Změnový list pro změny dle § 222 odst. (4) ZZVZ

Název a evidenční číslo stavby: Generála Píky, rek. komunikace, P6, č. akce 1000001 Název stavebního objektu/provozního souboru (SO/PS): Komunikace	Číslo SO/PS / číslo změny SO/PS: SO 101 / 2	Číslo ZBV: 2
--	--	------------------------

VZOROVÝ PŘÍČNÝ ŘEZ 1 VĚTEV A

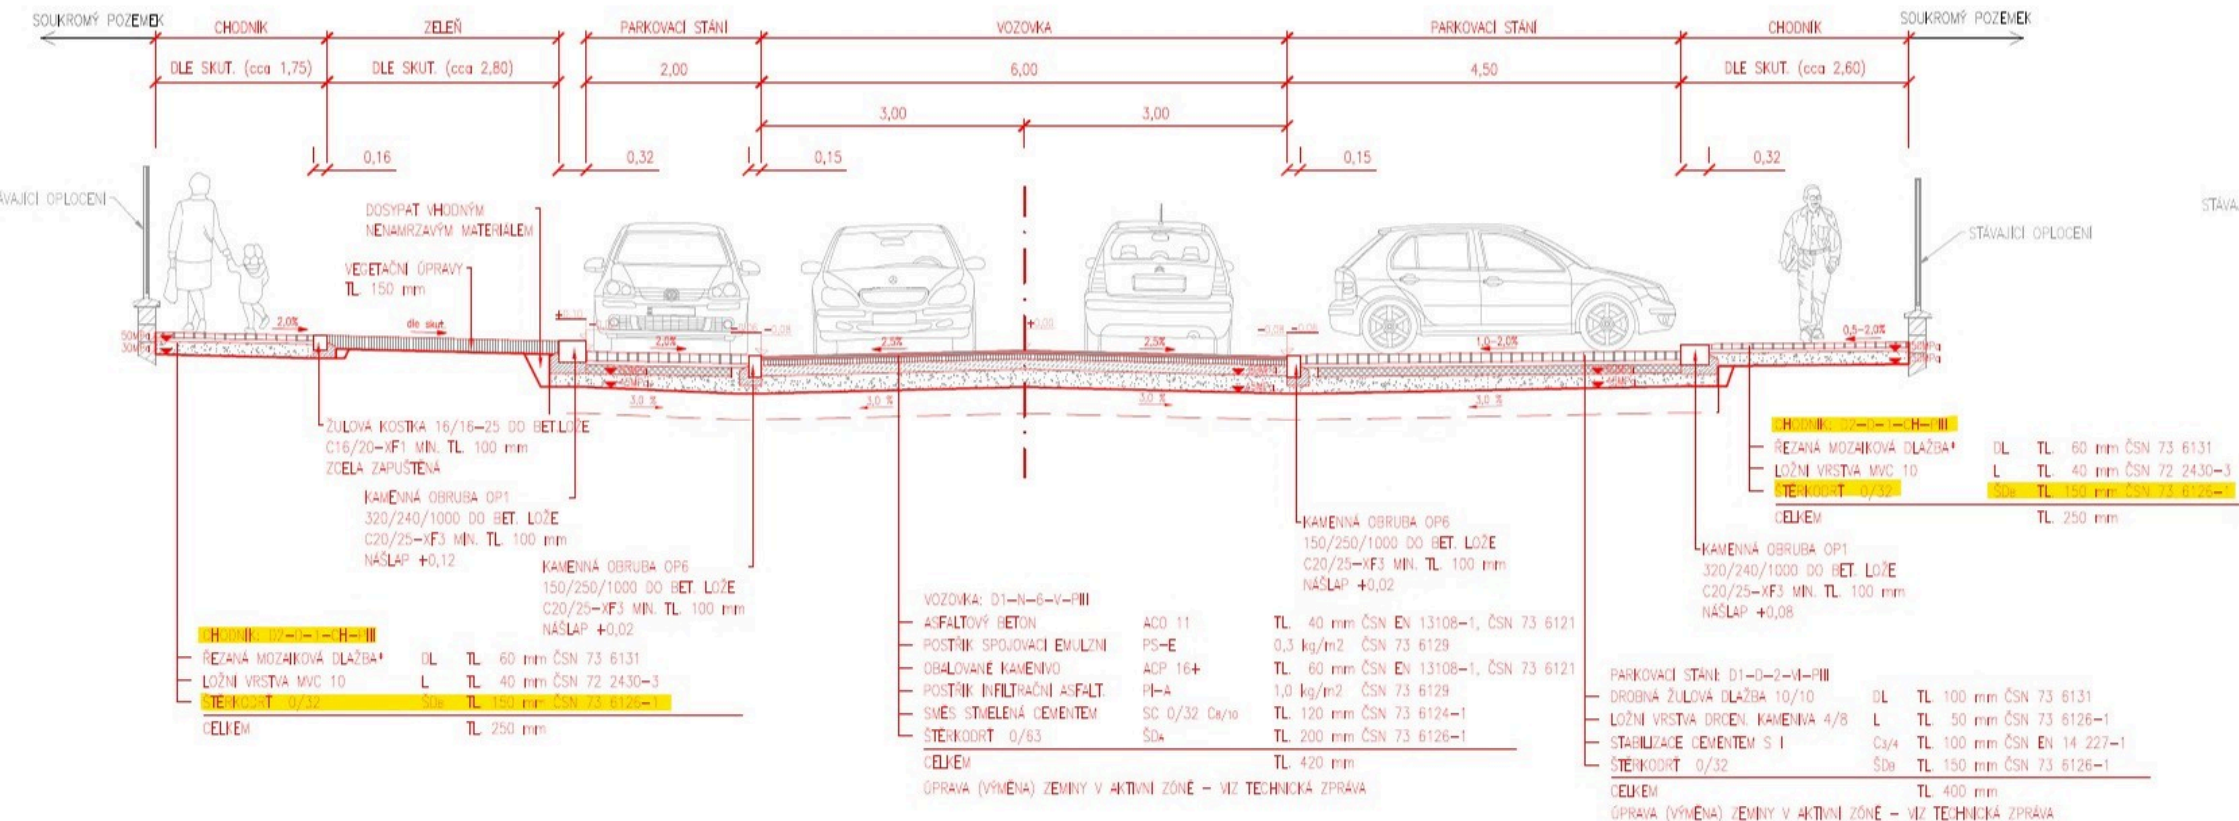
Zhotovitel v rámci stavby realizoval kompletní rekonstrukci komunikace, ale taktéž i chodníků. V rámci rekonstrukce chodníků Zhotovitel kompletně odstranil původní vrstvy a následně položil vrstvu ze štěrku. Kvůli množícím se stížnostem na problémovou schůdnost chodníku (hlavně u maminek s dětma v kočárku a pacienti Ústavu leteckého zdravotnictví), vydal zástupce Objednatele na základě koordinátora BOZP pokyn k realizaci podkladní vrstvy ze směsi stmelené cementem, po které bylo umožněno chodit pěším bez jakékoliv komplikace. Byla použita vrstva SC v tloušťce 10 cm, o kterou byla následně ponížena vrstva ze štěrku (z původních 15cm na 5cm).
